PRODUKT	AVD.	GRUPP
P	4	43MT
BETR.		NR.
Dämpare, ny medbringarmutter		75
Växellåda M47		DATUM Okt 83

Servicemeddelande

Dämpare för "tomgångsrassel" M47

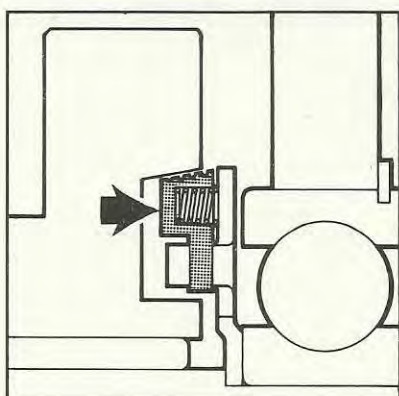
För att motverka det "rassel" som kan höras vid tomgång har en dämpare införts på ettans drev.

Dämparen består av en fjäderbelastad konisk ring. Ringen bromsar ettans drev när motorn går på tomgång. Detta eliminerar det rassel som kan uppstå när vibrationer från motorn fortplantar sig i växellådan.

När ettans drev roterar långsammare än utgående axeln (på högre växlar), dras dämparen ut från drevet.
